710 - INSP
ISO/IEC 17020
Origineel verslag

Verkoop [Afd 8.4.2]

Verslagnummer: 31/13112026/65892/78768/1

Inspectie adres: Rozenlaan 23, 9400 Ninove (België)

Bord: Bord 1 #1/1

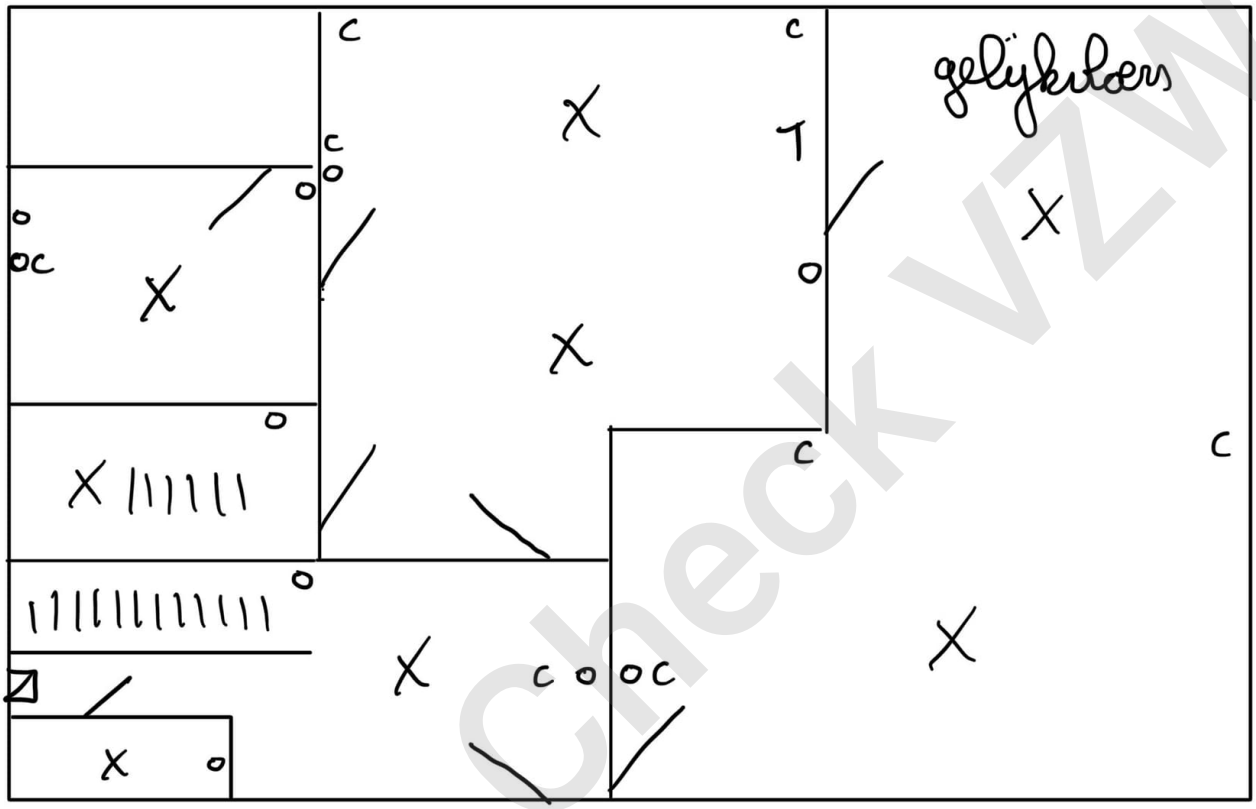
- Het verdeelbord is onvoldoende gemarkeerd. Individuele markering, voedingsspanning en/of gevarendriehoek ontbreken. - oAfd 3.1.3.3; Afd 9.4.1
- Het eendraadschema en situatieplan zijn niet aanwezig. - oAfd 3.1.2.1

- De kringen, de onderbrekingstoestellen en of de beschermingstoestellen zijn niet duidelijk en zichtbaar gekenmerkt. - Afd 3.1.3
- Hoofddifferentieelstroombeschermingsinrichting is niet aanwezig. - oAfd 4.2.4.3

- De installatie is niet aangevuld met een differentieelstroombeschermingsinrichting met hoge of zeer hoge gevoeligheid, - oAfd 4.2.4.3
- Het ontbreekt het hoofdbord aan een hoofdschakelaar om de 3 fasen en eventueel de nulleider gelijktijdig te onderbreken en deze functie kan slechts worden uitgevoerd door de stroomverbreker dewelke niet is ontworpen om secties te scheiden. - oAfd 5.3.5.2.b

- De kring(en) die stopcontacten bevatten zonder aarding zijn niet beschermd door een differentieelstroombeschermingsinrichting met een hoge of zeer hoge gevoeligheid. - oAfd 8.2.1

- De houders van de penautomaten zijn niet uitgerust met een kaliberstuk. - oAfd 5.3.5.5.a
- Geleiders van het type VOB zijn niet in een buis geplaatst en/of zoals het zou moeten. - oAfd 5.2.9.3

- Aansluitingen voor samenvoegingen, verbindingen of aftakkingen van kabels werden niet uitgevoerd in overeenstemming met de regels van de kunst in dozen, borden, aansluitklemmen van schakelaars, stopcontacten of in de ruimtes van hanglichtarmaturen. De inbouwdozen van schakelaars en stopcontacten moeten voldoende groot zijn om gemakkelijk verbindingen hierin te kunnen maken. - oAfd 5.1.1.2; Afd 1.4.1; Afd 1.4.2; Afd 5.2.6

- Het gebruik van kabels van het type VTMB, VTLB en/of VTLmB is verboden in de vaste installatie. - Hfdstk 2.7; Afd 5.2.7; Afd 5.2.9
- De legwijze van kabels van het type VGVB zoals vastgesteld is niet toegelaten. - Hfdstk 2.7; Afd 5.2.7; Afd 5.2.9

- De legwijze van kabels van het type XVB zoals buiten vastgesteld is niet toegelaten. Deze dient beschermd te worden tegen schadelijke UV-stralen. - Afd 5.1.4; Afd 5.2.3

- Stopcontacten, schakelaars en verlichtingsarmaturen van het type “open achteraan” mogen niet op rechtstreeks brandbare materialen geplaatst worden. - oAfd. 4.3.3.5

- Het materiaal heeft een onvoldoende beschermingsgraad. - Afd 2.4.3; oAfd 4.2.2.3

Extra opmerking: O.a. Stopcontacten zonder kinderbeveiliging
